Kurzgutachten

Überprüfung des Raumbuchs, Lageplans und der Kostenschätzung für den Neubau des Bauhofs der Stadt Fürstenfeldbruck

**für
Große Kreisstadt
Fürstenfeldbruck**

Ahlen,
20. März 2024

Abbildung 1: Vorschlag INFA für Anordnung der Gebäude und Infrastrukturen

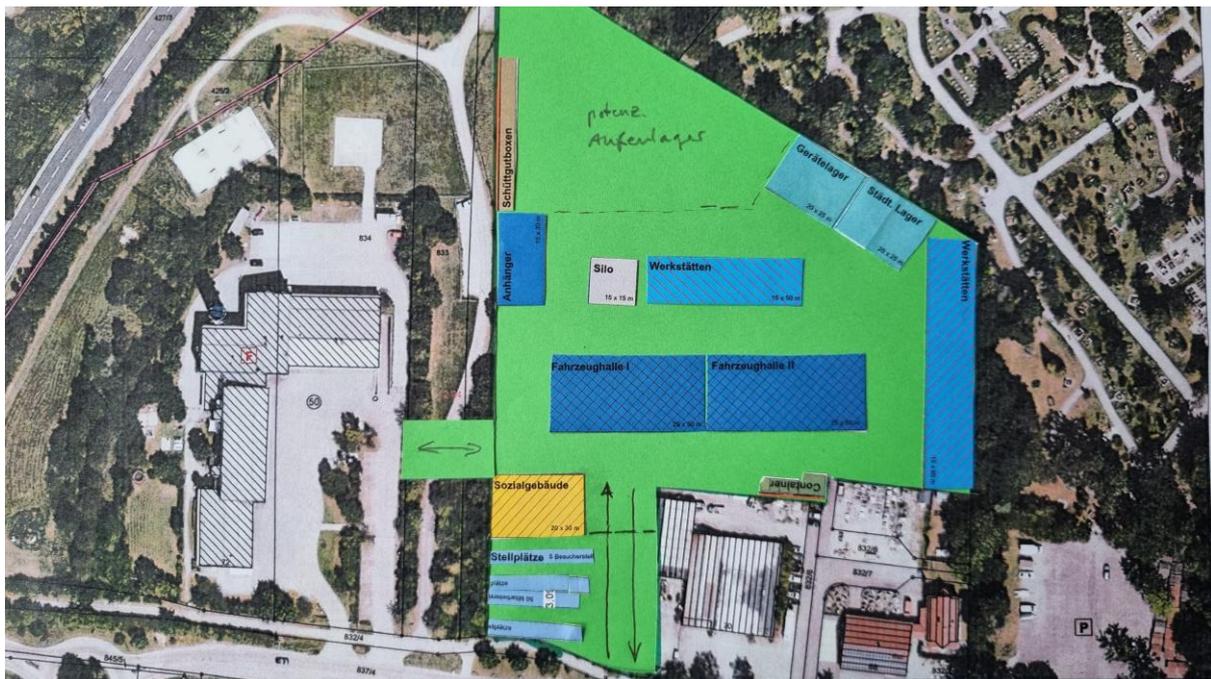
Wir empfehlen eine Anordnung auf dem Gelände, die den Parkplatz für Besucher und Mitarbeitende vor der Zufahrt vorsieht.

Diese könnten in dem Zipfel zur Landsbergerstraße vor dem Verwaltungs- und Sozialgebäude verortet werden.

Fahrzeughallen und Lagerflächen sollten sich anschließen, da diese morgens und nachmittags entsprechend von den meisten Mitarbeitern aufgesucht werden müssen.

Auch Salzversorgung (im Winter) und Abfallcontainer (ganzjährig) sollten auf kurzen Wegen angesteuert werden können.

Dann folgen die Werkstätten (da z. T. nur zeitweise besetzt), die Anhängerhalle und die Außenlagerflächen.

Da die derzeitige Raumfolge sehr großzügige Freiflächen beinhaltet, sollte u. E. geprüft werden, ob auch noch das Außenlager (Zellhof; ca. 16.800 m²) im nördlichen Winkel untergebracht werden kann. Dort stände eine Fläche von ca. 5.000 m² zur Verfügung.

Die Unterbringung der Sozialräume im Keller des Verwaltungsgebäudes sehen wir kritisch. Eher sollten die Zweigeschossigkeit für eine ebenerdige Unterbringung genutzt werden.

Auch eine Verbindung zur Feuerwehr sollte u. E. geschaffen werden.

Eine mögliche Anordnung dieser Vorschläge ist auf dem nachfolgenden Luftbild skizziert.
